Informe Consolidado de Solicitud de Aclaraciones, Rectificaciones y/o Ampliaciones a la Declaración de Impacto Ambiental del Proyecto “Readecuación Depósito de Ripios y Transición para el Cierre de Planta Taltal, ENAMI”

Nombre del Titular : Empresa Nacional de Minería.
Nombre del Representante Legal : Stephanie Soledad Wilhelm Núñez.
Dirección : Colipí N° 260, Copiapó.

El presente Informe Consolidado de Solicitud de Aclaraciones, Rectificaciones o Ampliaciones a la Declaración de Impacto Ambiental (DIA) del proyecto **“Readecuación Depósito de Ripios y Transición para el Cierre de Planta Taltal, ENAMI”**, contiene las observaciones generadas en virtud de la revisión de la DIA.

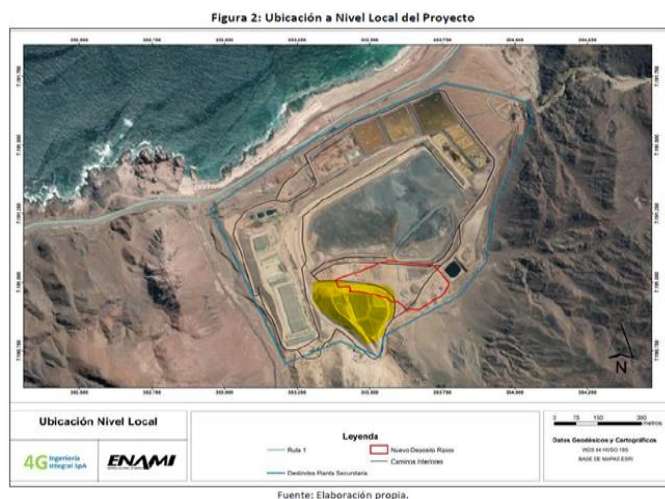
3.3. El Titular deberá aclarar si el sistema de drenaje será independiente al depósito de ripio adosado al oeste del depósito de ripio del presente proyecto (destacado en amarillo en la imagen).
